# INFORME

## DIQUE SECO DE TALCAHUANO

PRESENTADO AL SEÑOR MINISTRO DE INDUSTRIA Y OBRAS PÚBLICAS  
POR DON CAMILO J. DE CARDEMOY, INGENIERO  
DE TRABAJOS MARÍTIMOS

Relativo al Dique Seco de Talcahuano, presentado al señor  
Ministro de Industria y Obras Públicas

Fig. 1.  
Plano general - Escala  $\frac{1}{800}$

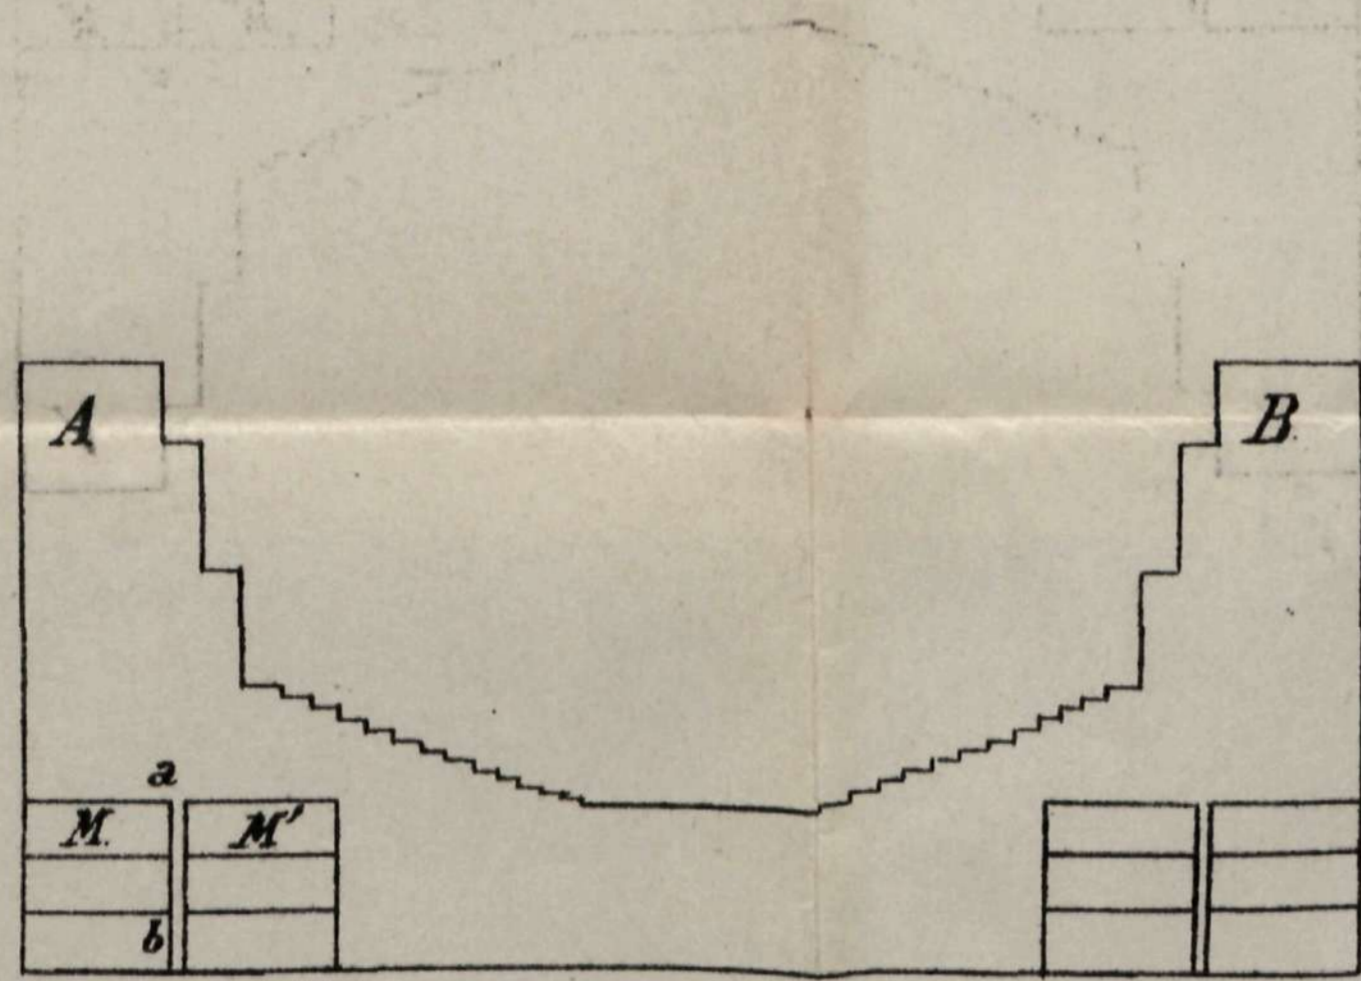
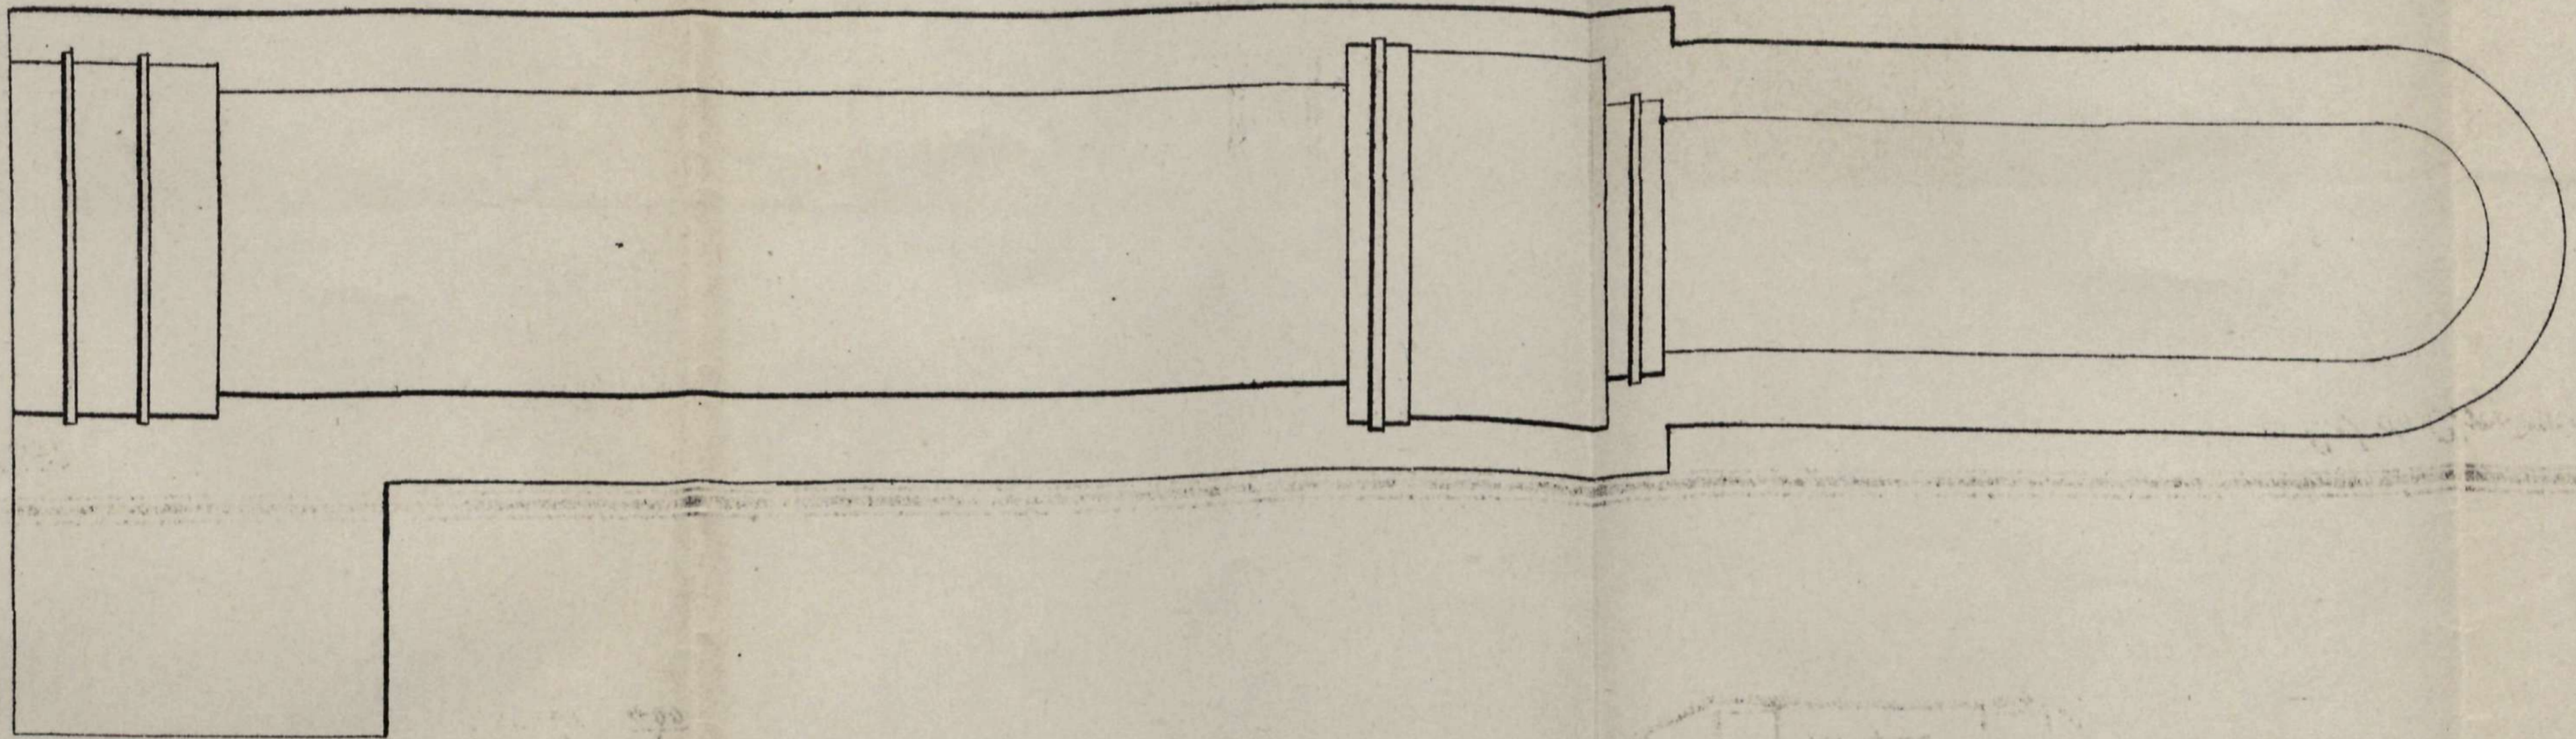
El proyecto definitivo tal cual se ejecuta en este momento, no se parece ya al del señor Dirks. El Dique tendrá una longitud total de 200 metros,

y se halla dividido en su longitud en dos partes: una de 130 metros y otra de 70 metros. La primera tendrá 9 metros 25 centímetros de profundidad; la segunda solamente 8 metros. Barcos—compuestas, en número de 3, pueden aún operar tres combinaciones de longitud. El gran compartimento, cerca de la entrada, tendrá 23 metros de ancho y el otro 17 metros. El objeto que se ha querido alcanzar es de poder reparar al mismo tiempo dos buques de la Armada. En el pequeño compartimento sólo pueden entrar los buques menores que la *Pilcomayo*, según las dimensiones de los buques de la Armada, que ha tenido á bien suministrarme, con mucha amabilidad, el señor Almirante Subsecretario de Estado del Ministerio de Marina.

La figura 1 representa el plano general del Dique y la figura 2 una sección transversal.

Fig. 2.  
Sección transversal  
Escala  $\frac{1}{400}$

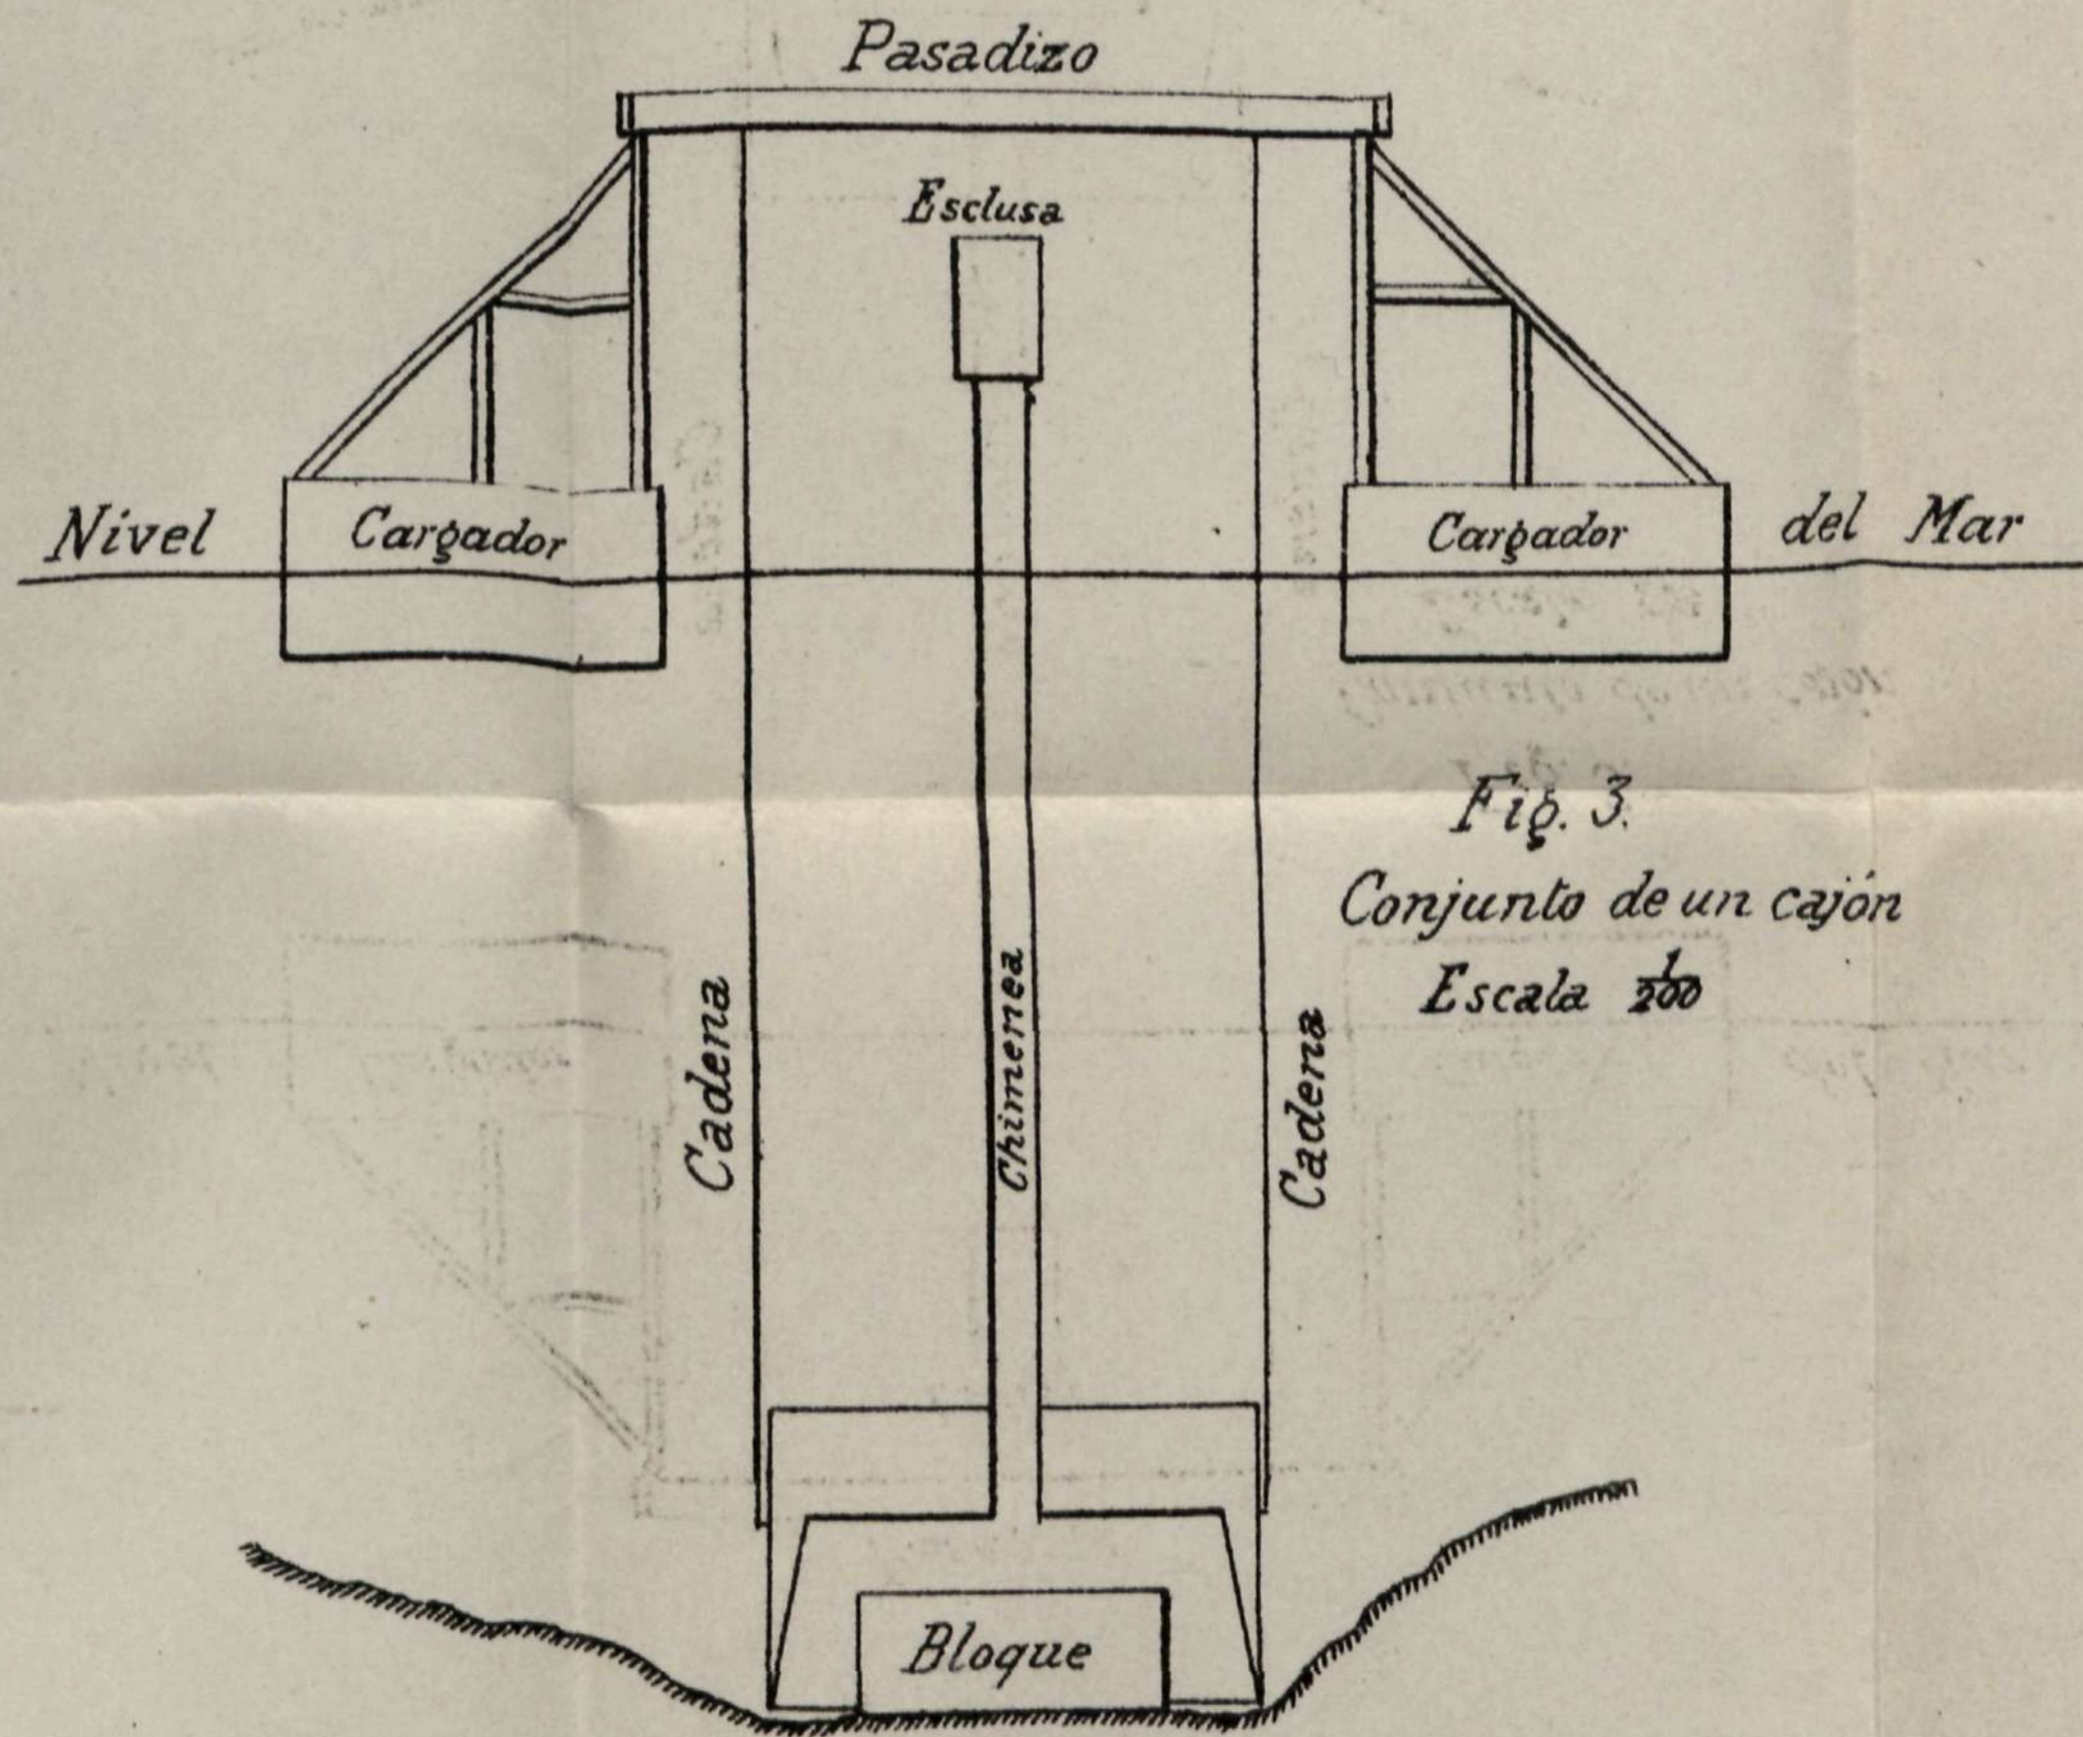
Hé aquí el orden de la ejecución de la mampostería. Se construyen en primer lugar, por medio de los cajones, los dos muros A y B (figura 2), en toda la longitud del compartimento pequeño y del hemicíclo. Hecho eso, se cerrará ese compartimento pequeño, por medio de una ataguía provisional. Se agotará el interior y se hará la excavación. Se construirá en seguida el radier al aire libre.

Los muros se componen de dos partes: una inferior cuyo espesor es superior á 8 metros y que llega hasta el nivel del radier; la superior es más delgada.

La parte inferior no puede ejecutarse de una sola vez, pues el cajón no tiene más que 6.50 metros de ancho total. Se la construirá por medio de dos filas paralelas de bloques M M'. Cuando los bloques de la

fila M se han terminado, lo que ha necesitado naturalmente cada vez el cambio de lugar en longitud del cajón, se fija éste contra el paramento *ab* del bloque M para excavar la roca y construir en seguida el bloque M'.

Pero las paredes del cajón impiden evidentemente juntar el bloque M' al bloque M, y queda entre ellos una ranura longitudinal de 0.60 metros de ancho que se llena con hormigón á medida que el trabajo avanza.

Del mismo modo entre los bloques de la fila M quedan ranuras semejantes; de suerte que esos bloques inferiores del muro están colocados de manera que se contraponen, y hay así tres capas superpuestas.

Encima de estas tres capas debe terminarse el muro por bloques aislados en el sentido de la longitud y que constituirán el espesor.

*Examen del sistema.*—En el fondo, el sistema consiste, pues, en poner unos al lado de otros, en la parte inferior de los muros, una serie de bloques aislados de mampostería, cuyos intersticios se llenan con hormigón.

*Naturaleza de la mampostería.*—No sólo los bloques aislados de Talcahuano están expuestos á depresiones irregulares que podrían traer dislocaciones parciales, á causa de que el terreno de las fundaciones no es muy homogéneo sino también que la unión entre esos bloques, hormigón contra mampostería, no puede ser tan perfecta como si toda la construcción fuese de hormigón, como acontece en Missiessy y en Génova. Un hormigón bien apisonado es más impermeable que una mampostería, que no puede jamás garantizarse bajo este punto de vista. Además se concibe que el hormigón de los rellenos pueda quedar mal adherido á las paredes unidas de los mórtillos, especialmente cuando esas masas están ya desde algún tiempo sumergidas en el agua del mar y pueden ser cubiertas con limo, que á causa del sistema empleado hay gran dificultad en quitar.

3.<sup>a</sup> Es necesario tener mucho cuidado en el relleno de las ranuras de los bloques por medio del hormigón.
